DOA Nr.: EASA.21J.025	Technische Mitteilung / Service Bulletin	Dokument Nr.: SB-AT01-029
	Muster / Type: AT01 Nr. / No.: AT01-029	Ausgabe/Issue:A.03 Seite/Page: 1 of 5

operating limitation CHT max. 120°C (248°F) and change of coolant / cooling system

Category:

MANDATORY

Auszug aus / extract from Rotax SI-AT01-020R7

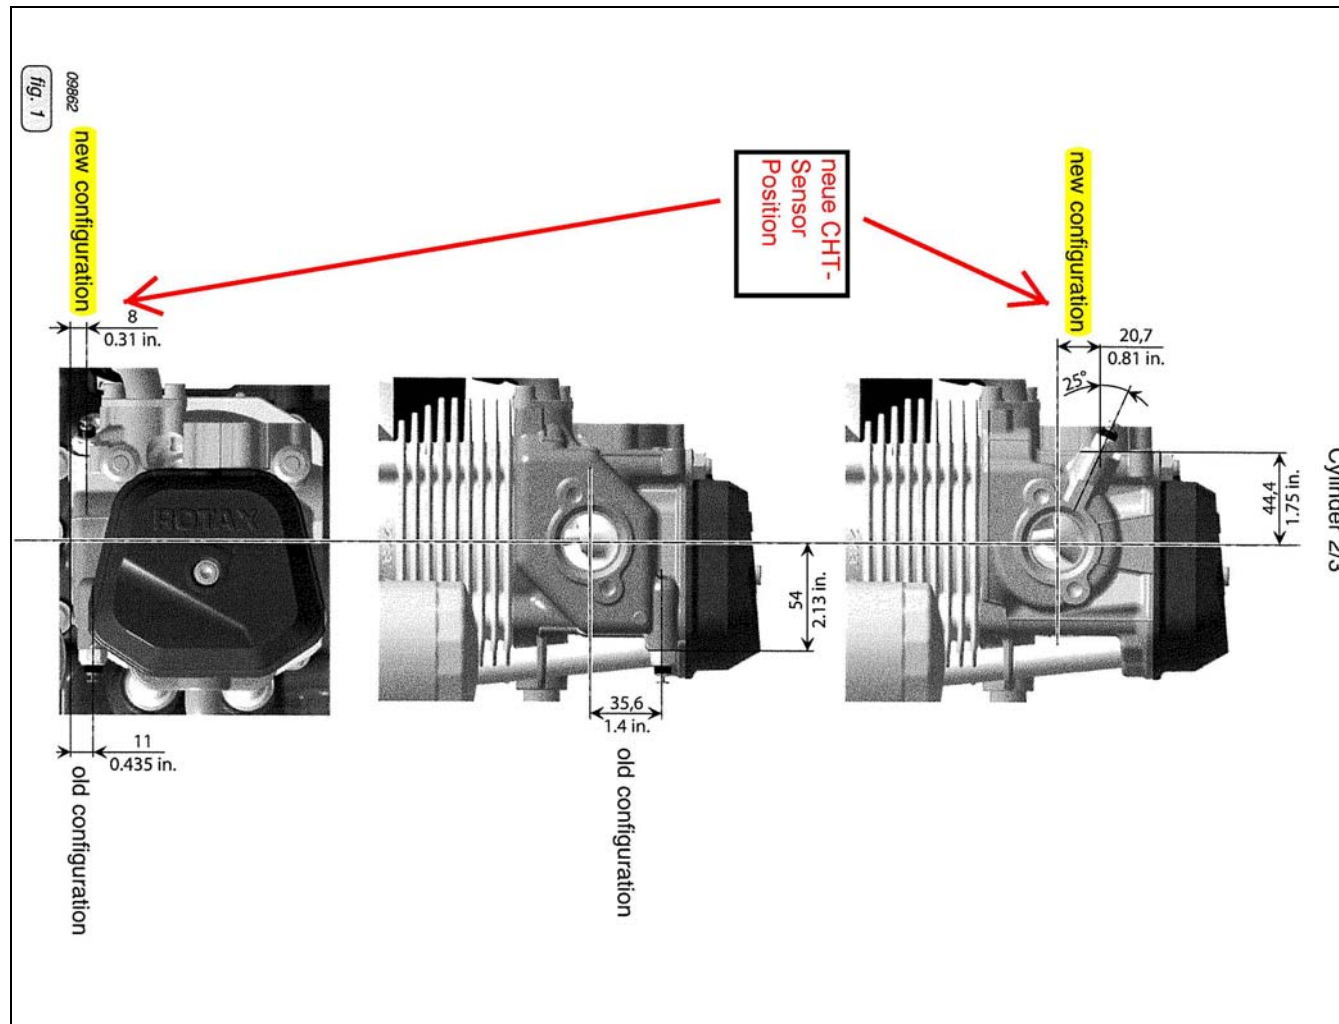
- (1) Inspection of the engine for affected engine S/N (4,924.544 and later) or cylinder head, new type (Rotax P/N 413185) at cylinder no. 3, see annex
- (2) In case of positive findings, exchange AFM pages 2-4 and 2-5 with pages 2-4-SB-AT01-029 and 2-5-SB-AT01-029
- (3) Variant A and B (analog engine instr.):
Exchange CHT-Gauge 2840-218-R00 (red line at 129°C / 264°F) with 2840-225-R00 (red line at 120°C / 248°F)
- (4) Variant C (MVP-50P-AQ):
Reset of the beginning of the red range for CHT to 120°C / 248°F (contact AQUILA Aviation GmbH for password)
